Naše značka: RSD-114573/2023-2

Vyjádření k připojení stavby Polní cesta VPC 24N

Stavba: Polní cesta VPC 24N (dále jen stavba)

Příloha: Výkres C.3.12.1 Koordinační situace

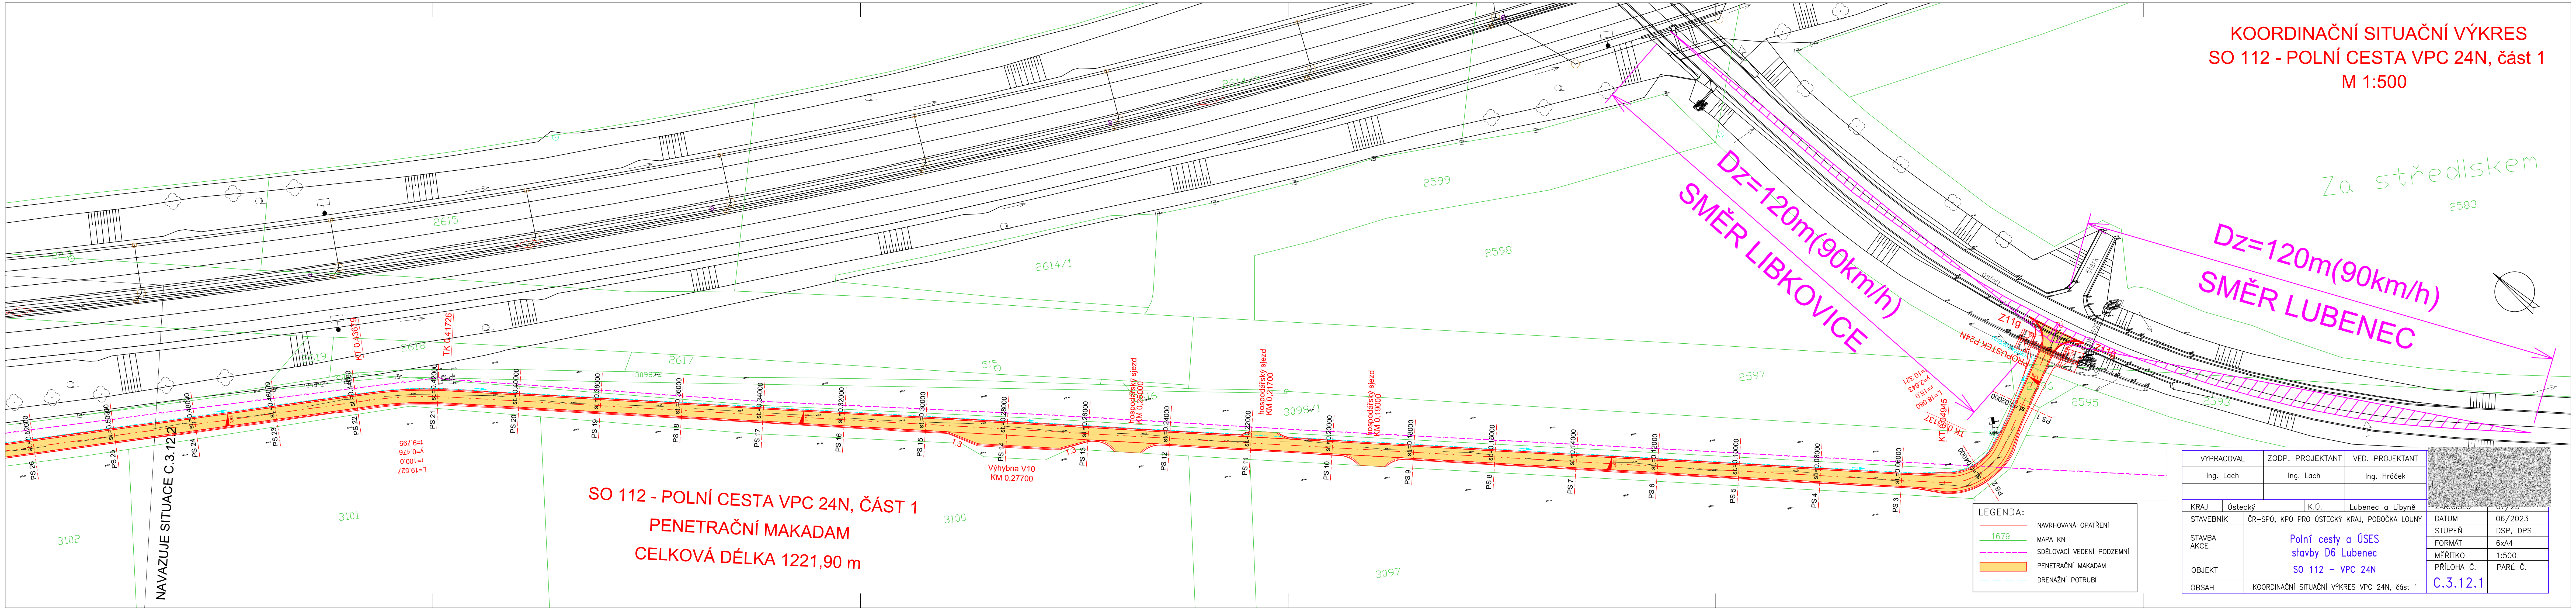
Na základě shora uvedených podkladů Ředitelství silnic a dálnic ČR souhlasí s připojením polní cesty VPC 24N na silnici I/6 a s umístěním stavby v ochranném pásmu silnice I/6 a dálnice D6 za těchto podmínek:

- V místě napojení na vozovku silnice I. třídy bude živičný kryt vozovky **ošetřen prořiznutím a zalitím horkou asfaltovou zálivkou.**
- V případě narušení kterékoliv z konstrukčních vrstev nebo podloží silnice I.třídy bude konstrukce opravena na náklady investora s tím, že požadujeme:

- zhutnění jednotlivých vrstev bude provedeno dle platných norem a technických podmínek a řádné zhutnění bude doloženo hutnicími protokoly,
 - dodržení složení konstrukčních vrstev stávající komunikace I.třídy,

- asfaltové směsi a vrstvy dle ČSN EN 13108-1:2008 v případě, že není možné původní konstrukci vozovky zachovat, návrh dle TP
 - obnova vodorovného dopravního značení v provedení plast-struktura s reflexní úpravou pro silnice I. třídy.
